# 昭和池周回路確保に向けた検討案

## 第4回淡路島公園・あわじ石の寝屋緑地あり方検討会で挙げられた意見

図 あり方検討会で検討したエリア設定

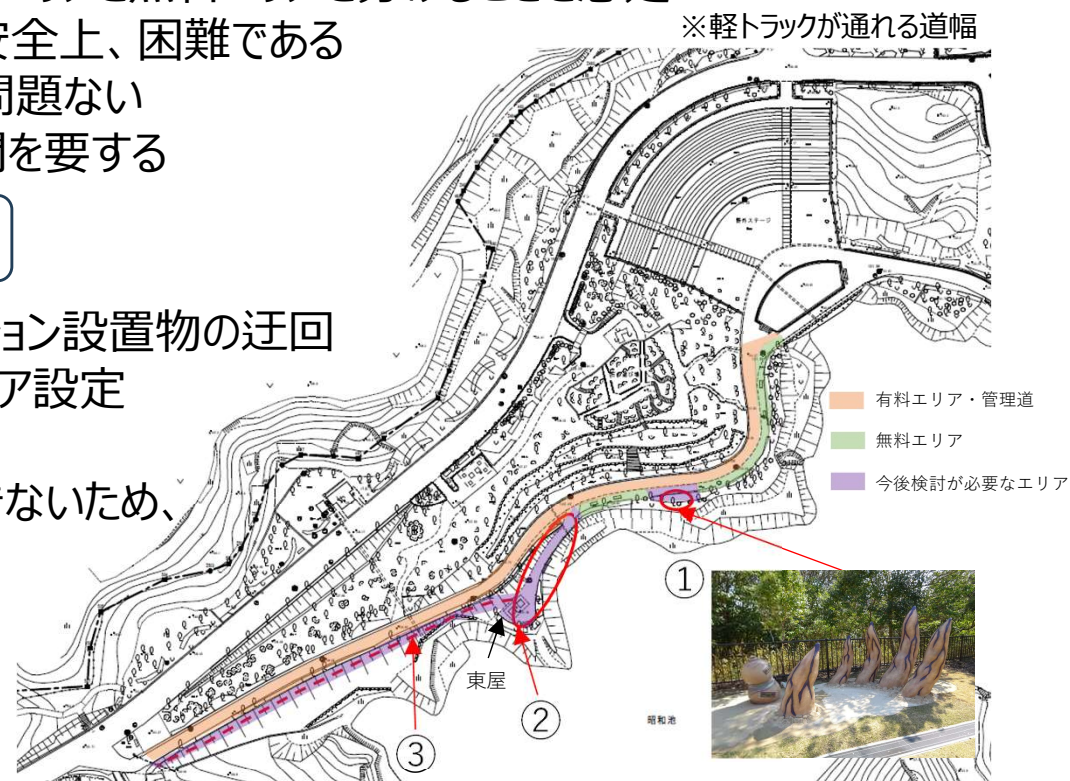
- 園路に柵等を設置し、管理道※を確保しつつ有料エリアと無料エリアを分けることを想定
- 池側に新たに迂回路（園路）を整備することは安全上、困難である
- 歩くだけの利用であれば、登山道レベルの路面で問題ない
- アトラクションの演出変更は、ライセンス関係で時間を要する

- ①昭和池側に設置しているニジゲンノモリのアトラクション設置物の迂回
- ②有料エリアと無料エリアが交差する東屋付近のエリア設定
- ③東屋裏の園路整備の可能性  
(管理道確保の都合上、現園路に柵等を設置できないため、新たに園路を確保する必要がある)
